VYSVĚTLENÍ ZADÁVACÍ DOKUMENTACE Č. 6 ZE DNE 21. 6. 2021

Název zadavatele: statutární město Třinec

Veřejná zakázka pod názvem „Parkovací objekt Sosna“

Dotaz č. 1:

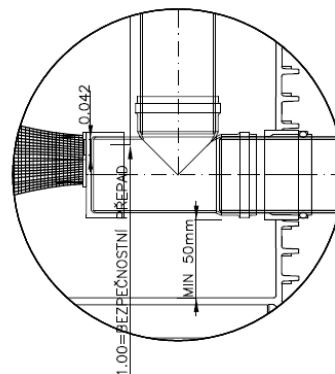
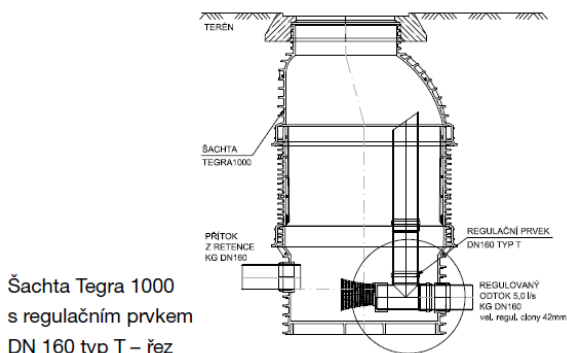
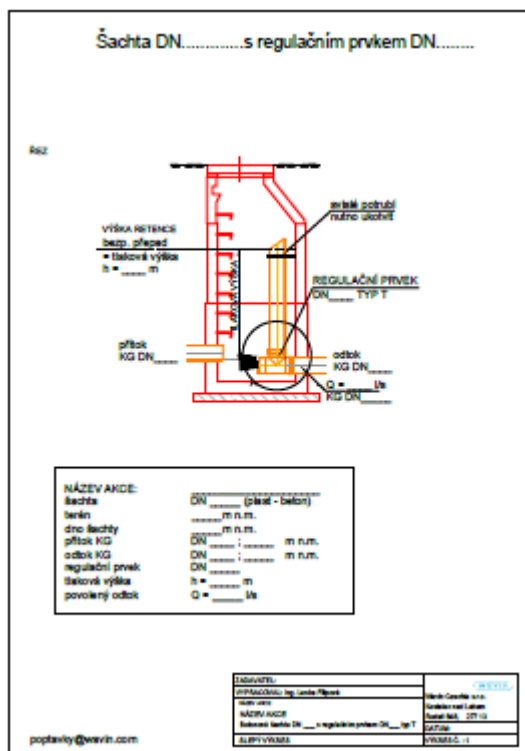
1.) Dle vyjádření SmVaK ze dne 14.2.2020 je v připomínkách k PD požadováno: „... potrubí při dostatečné dimenzi může sloužit jako **akumulace pro následné regulované vypouštění** dešťových vod... požadujeme zachovat stávající **maximální odtok** do kanalizace v majetku SmVaK Ostrava a.s. a to **do 10 l/s.**“

Dle PD Zdravotechniky výkr. č. 5 je navržena výška regulačního odtoku v šachtě RŠ3 na výšce 338,97, toto způsobí **trvalé zalití** potrubí DN 500 a šachet RŠ3 a RŠ4 vodou bez možnosti regulovaného vypouštění. Při dešti dojde velmi brzy s přispěním regulovaného odtoku k vystoupaní hladiny v šachtách RŠ3 a RŠ4 (**akumulace pouze cca 0,6m³**) a odtékání jak regulačním odtokem, tak bezpečnostním přepadem s neřízeným celkovým **průtokem cca 11,7 l/s** jak je uvedeno v TZ na str. 2.

Dle PD odtékání dešťových vod bude probíhat povětšinou neřízeně bezpečnostním přepadem, potrubí DN 500 bude sloužit pouze jako usazovací prohlubeň, mohlo by tam být jakékoli jiné menšího průměru a akumulace bude stále pouze 0,6m³.

Po shrnutí, nebude docházet k zadržování vod a požadované akumulaci, nebude docházet ani k požadovanému regulovanému vypouštění dešťových vod, navíc požadovaný odtok nebude max do 10 l/s ale více. Máme za to, že PD nesplňuje podmínky SmVaK ze dne 14.2.2020.

Řešením by bylo umístění regulovaného odtoku v šachtě RŠ3 níže ke dnu potrubí DN 500, aby docházelo k akumulaci vod a regulovanému vypouštění celého objemu potrubí, **šachtu RŠ3 je nutné vybudovat s prohloubeným dnem**, např viz obr. tech. podklady.

Dle našeho názoru akumulace a regulované vypouštění, jak je navrženo, nebude fungovat.

Žádáme zadavatele o prověření správnosti a funkčnosti navrženého řešení vypouštění dešťových vod a případnou opravu PD a zadávacího výkazu výměr.

Za účelem maximálního využití retenčního objemu $5,5\text{m}^3$ navrženého potrubí DN 500 mezi revizními šachtami RŠ 3 a RŠ 4 budou upraveny výšky těchto šachet. U RŠ 3 bude odebráním jednoho vyrovnávacího prstence tl. 80mm dno šachty nově v úrovni +338,65m (původně +338,57m). Výška poklopu zůstává zachována. Šachta RŠ 4 je celá zvednuta o 40mm kde úroveň dna je stejná jako u RŠ 3, tedy +338,65m (původně +338,57m) a úroveň poklopu je v úrovni +340,42m (původně +340,38m). Výtok ze šachty RŠ 3 potrubím DN 100 je sníženo na úroveň dna šachty, tj. +338,65m. Sklon tohoto potrubí se sníží z původních -2,8% na -1%. Množstvím odváděné vody do stávající jednotné kanalizace při 100% využití průřezu potrubí bude $5,5\text{ l.s}^{-1}$ s rychlostí $0,65\text{m.s}^{-1}$. Při plném zahlcení retenčního potrubí je počítáno se

zvětšením hydraulického tlaku na výtoku. Objem odváděné vody však nepřesáhne limitních 10 l.s^{-1} .

Přikládán je revidovaný výkres č. 5 ROZVINUTÝ ŘEZ KANALIZACE části D1.4.1 ZDRAVOTECHNIKA.

Dotaz č. 10:

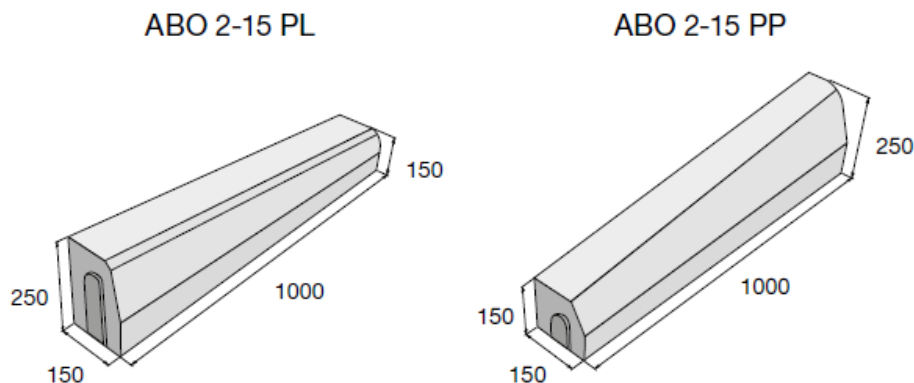
4.) Dle Stavebního výkres č. 01.6 ŘEZY B-B, C-C požadujete vybudování dvou drenáží kolem stavby nad sebou, horní drenáž v úrovni základové desky jsme v zadávacím výkazu výměr nenašli, nenašli jsme ani vybudování nepropustného podloží, které je pro její funkci nezbytné.

Pokud zadavatel požaduje vybudování funkční drenáže v úrovni základové desky, žádáme o doplnění položky do zadávacího výkazu výměr k ocenění.

Horní drenáž je ve výkazu výměr uvedena v části Zdravotechnika, Díl 21, pol. 17 a pol. 19. Ložná nepropustná vrstva není uvedena, ale jednalo by se o cca lože z výkopové jílové zeminy tl. 0,1m, šířky 0,5m a délky cca 125m. Jedná se tedy o cca 6,3m³ výkopového jílu.
